48F-08-005

不具合連絡書

連絡受理日	2016/08/26 21:22:40		
不具合受付者名	品質保証部品質保証二課品質保証G		黒岩映次
客先名	山一電機株式会社	連絡者名	加瀬課長
客先よりの連絡方法	Email		
受付区分	調査依頼		
仕様番号 / 品名	B120419-002 /		CT4767-2
ロットNo.	G160621.3、G160623.3、G160625.3、G160517.3		
対象数量	1,668,953

略図(必要な場合のみ)

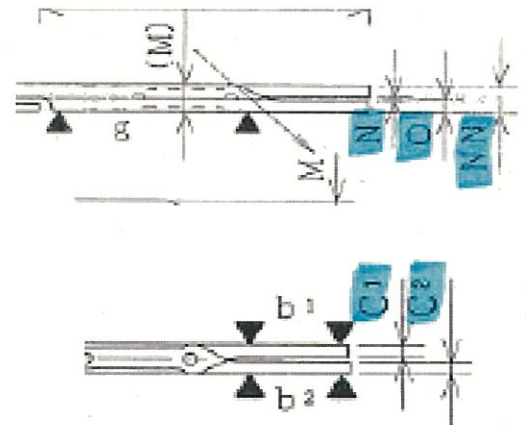
寸法不具合

客先工程組立にて不具合発生し、端子寸法を確認した結果規格外。

C項：規格0.19～0.21→客先実測値0.207～0.214(NG)

N項：規格0.02～0.09→客先実測値0.004～0.042(NG)

※NN寸法も規格外との連絡がありますが、特認寸法にて公差内。
